工程指示 / 要求簡箋(E.I.)

工程指示編號：EI / 1368 / 19

工程名稱：觀塘裕民坊

工程項目：幕牆 吊趟鋁料 BM

隔音-吊趟門鋁料模圖

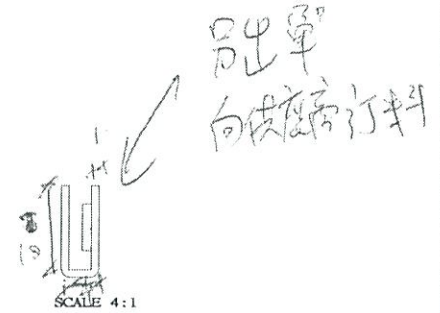
B 版：因榮陽通用料沒有 14*5 鋁巴

修改#8 改用 16*5 鋁巴，在廠削成 14*5 鋁巴使用

16x5鋁巴 (ME0004004)
 在廠別成 14x5使用
